COMUNE DI CAMPI BISENZIO

PIANO ATTUATIVO AREA "BC" COMPRESA FRA VIA B. BUOZZI, VIA DELLE VIOLE E VIA DEL GELSOMINO

Data:
Rev. 1:
Novembre 2019
Rev. 5:
Agosto 2022
Rev. 6:
Ottobre 2023

RELAZIONE IDRAULICA

FIGURA 17: AREA SOGGETTA AD ALLAGAMENTI FREQUENTI NELLA CELLA IDRAULICA DEL LOTTO

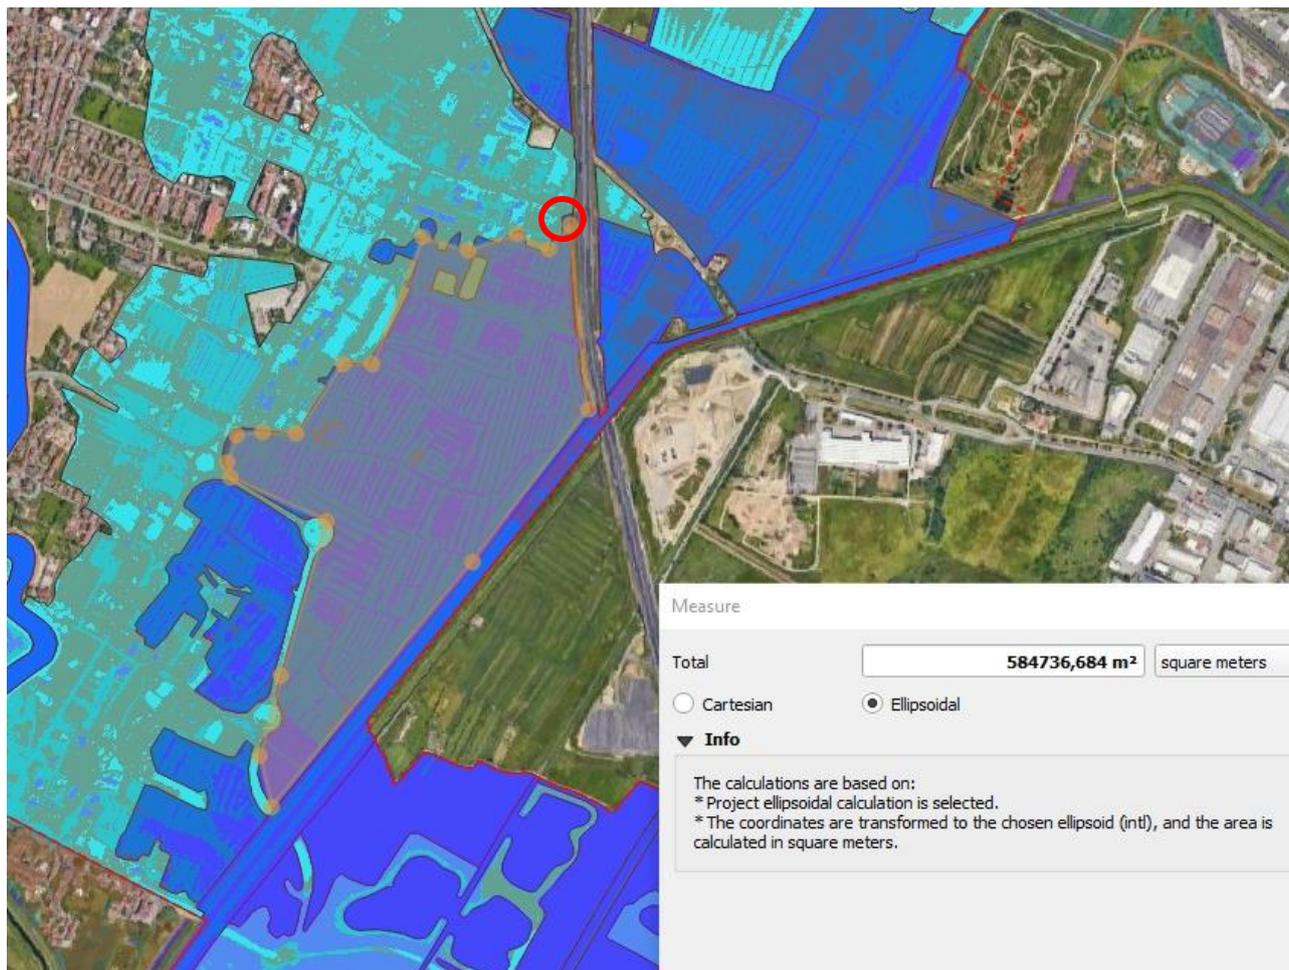
a) L'intervento compensativo dei volumi sottratti all'esondazione illustrato al paragrafo 6.2 della Relazione Idraulica non risulta in linea di principio coerente con le disposizioni di cui all'art. 8 comma 2 della L.R. 41/18, in quanto esso non si configura come opera o intervento che assicuri il drenaggio delle acque verso un corpo idrico recettore garantendo il buon regime delle acque. Inoltre, tale intervento appare non manutenibile successivamente ad eventi di allagamento. Si invita pertanto a individuare opere o interventi alternativi che ottemperino alla norma sopra citata e dei quali sia possibile la pulizia e la manutenzione.

Inoltre, sono stati valutati gli incrementi di battente nella cella idraulica del lotto conseguenti all'eventuale non funzionamento o intasamento del sistema di compenso ricavato nell'intercapedine sopra il piano di fondazione dell'edificio. In conclusione, considerando in via cautelativa la distribuzione degli allagamenti frequenti, si avrebbe un incremento del battente nella cella idraulica di circa 1.2 mm e quindi sostanzialmente trascurabile viste le aleatorietà che stanno alla base dei modelli idrologici e idraulici utilizzati per le perimetrazioni degli allagamenti.

FIGURA 19: ESTRATTO PLANIMETRICO DEL SISTEMA DI SMALTIMENTO DELLE ACQUE METEORICHE

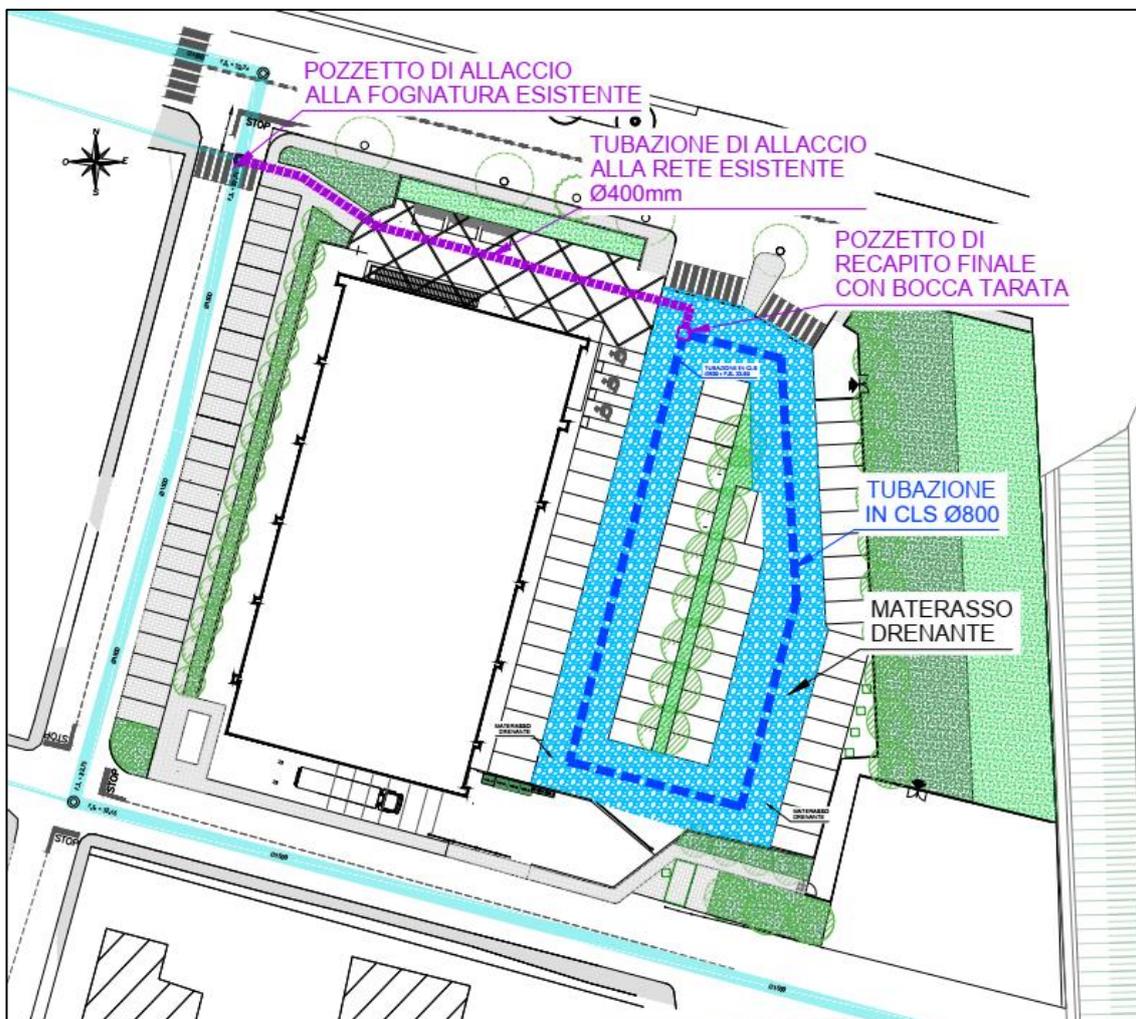
b) In riferimento all'opera per l'autocontenimento idraulico legato all'impermeabilizzazione, consistente in materasso drenante interrato, occorre valutare l'opportunità di prevedere, considerata la possibilità di riduzione dell'efficienza nel tempo del materasso e l'impossibilità di effettuare manutenzione dello stesso, un sovradimensionamento di almeno il 20% in volume.

Con il presente aggiornamento si è prevista la formazione di un materasso drenante di spessore superiore (1.80 m anziché 1.50 m) al fine di ottemperare a quanto richiesto ottenendo un sovradimensionamento del sistema di compenso superiore al 20% in volume.
